PREZYDENT MIASTA STOLECZNEGO WARSZAWY
 pl. Bankowy 3/5, 00-950 Warszawa
 ZATWIERDZENIE nr ZR-OR.7221.1.1896.23
 ZATWIERDZAM projekt organizacji ruchu w terminie:
 od 2023 GRU 14 do 2025 CML 14
 w całości / w części / bez zmian / z zmianami / niezmienionymi
 na projekcie kolorem z uwagami / bez uwag
 W zakresie rys. z uwagami / bez uwag
 wraz z załącznikami
 i projektem sygnalizacji nr
 Zatwierdzenie dotyczy terenu położonego w pasie drogowym
 dróg publicznych. Jednostka wprowadzająca organizację ruchu
 jest zobowiązana do zawiadomienia organu zarządzającego ruchem,
 zarządu drogi oraz właściwego komendanta Policji
 o terminie jej wprowadzenia, co najmniej na 7 dni przed
 dniem wprowadzenia organizacji ruchu.
 *UWAGI:

| Nazwa obiektu, adres: PRZEBUDOWA SKRZYŻOWANIA DRÓG PUBLICZNYCH UL. POWĄZKOWSKIEJ KLASY I, UL. OBRONCÓW TOBRUKU KLASY I W ISTNIEJĄCYM PASIE DROGOWYM POLEGAJĄCA NA PRZEBUDOWIE JEZDNI, PRZEBUDOWIE CHODNIKÓW, BUDOWIE ŚCIEŻKI ROWEROWEJ, BUDOWIE ZIAZDÓW, BUDOWIE SIECI OŚWIETLENIOWEJ, BUDOWIE SIECI ENERGETYCZNEJ NN, BUDOWIE SIECI WODOCIAŁOWEJ, BUDOWIE SIECI TELETECHNICZNEJ, BUDOWIE SIECI KANALIZACJI DESZCZOWEJ W WARSZAWIE DZIELNICA BEMOWO I DZIELNICA BIELANY | | | |
| Nazw

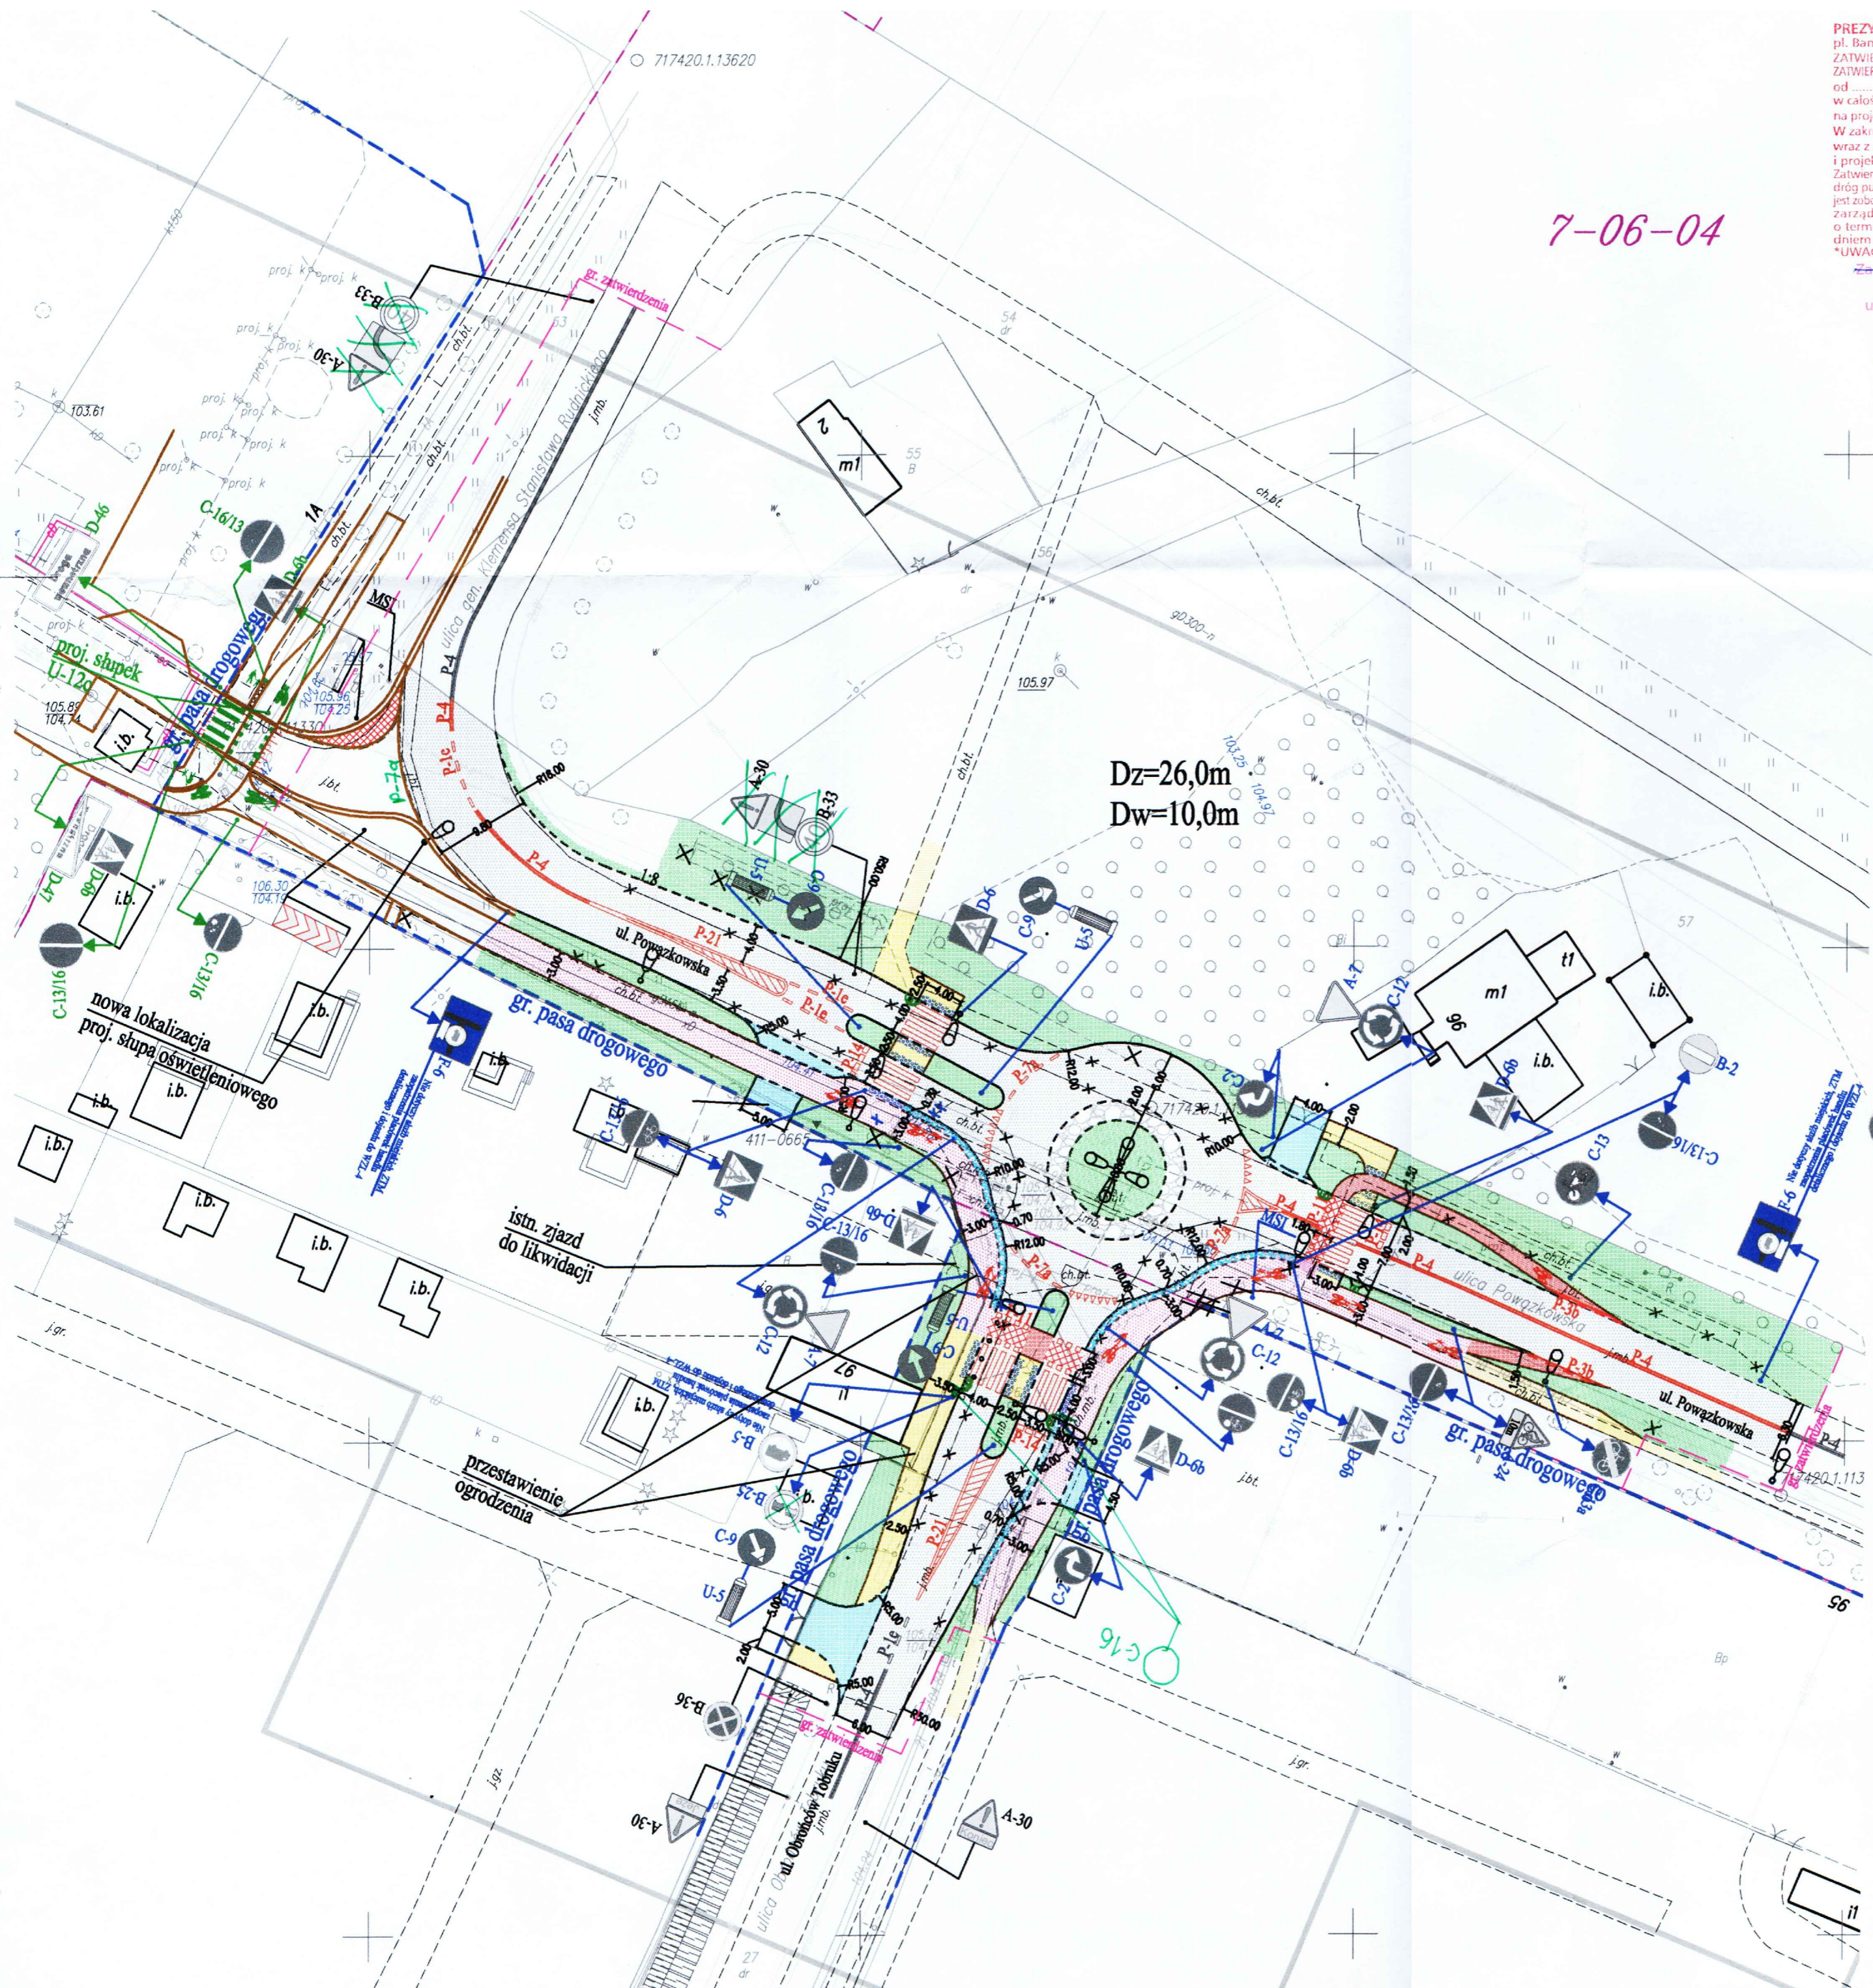
Zatwierdzenie w zakresie organizacji
 słupków U-12c
 ustawiać z zachowaniem skrajni;
 w rozstawie 1,5-1,8 m
 i w odległości 1,5-1,8 m
 od innych elementów stałych.
